改善箇所説明図

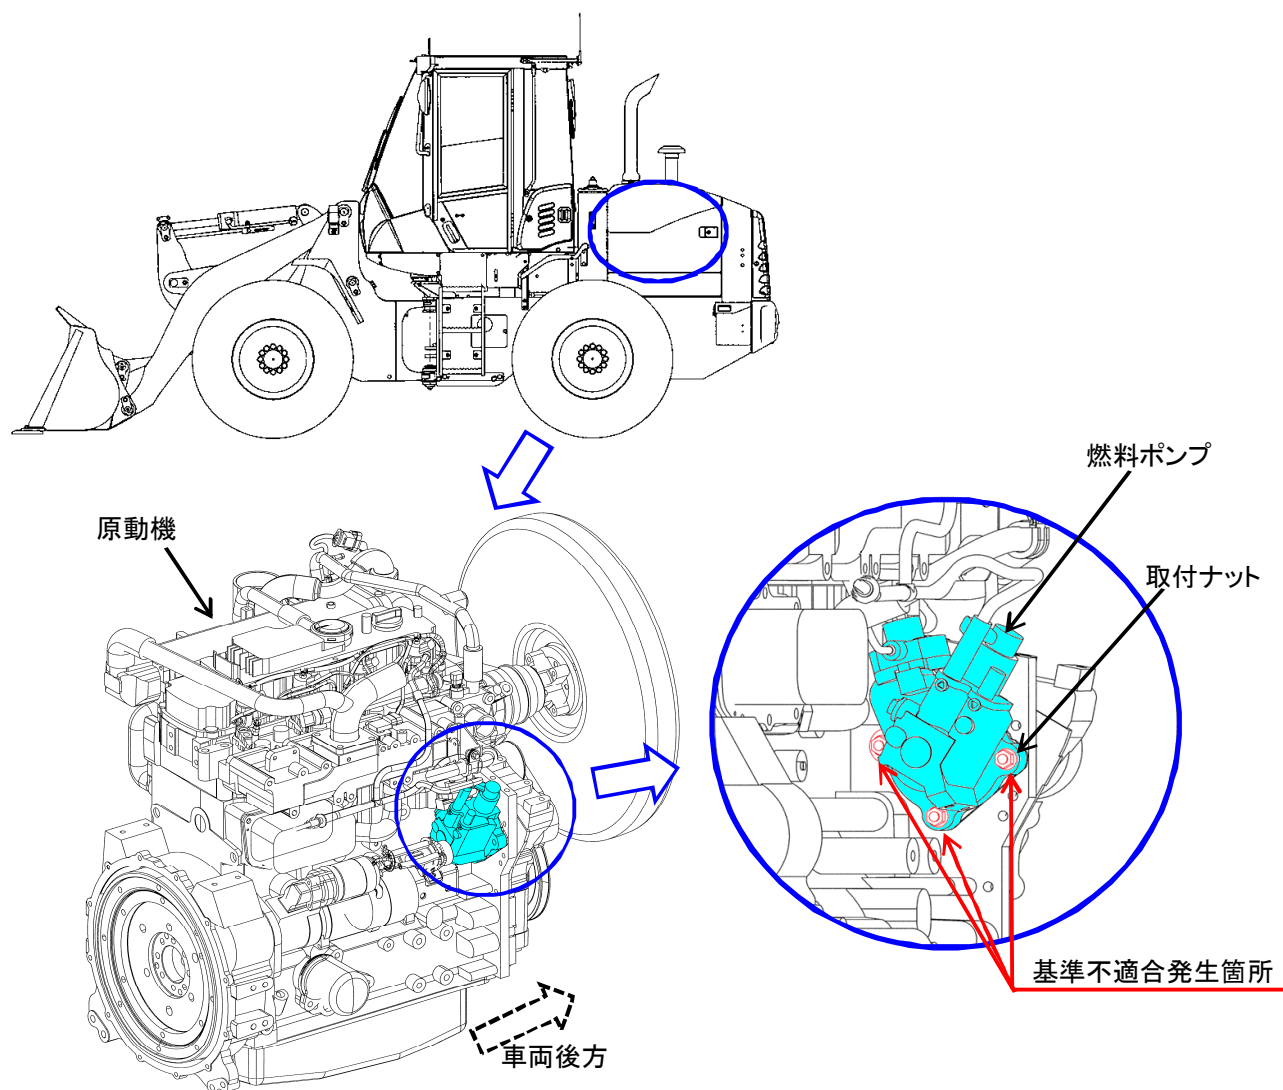
原動機の製造が不適切なため、燃料ポンプ取付ナットの締め付けが不十分なものがある。そのため、そのままの状態で使用を続けると、当該ナットが緩み燃料ポンプが振動し、最悪の場合、燃料パイプが損傷して燃料が漏れるおそれがある。

改善措置の内容： 全車両、燃料ポンプ取付ナットの締め付けを確認し、正規トルクで締付ける。

識別：対策完了車については、エンジンルーム右側のフィルタブラケットに白色ペンキでマークを表示する。

白色ペンキを塗布する
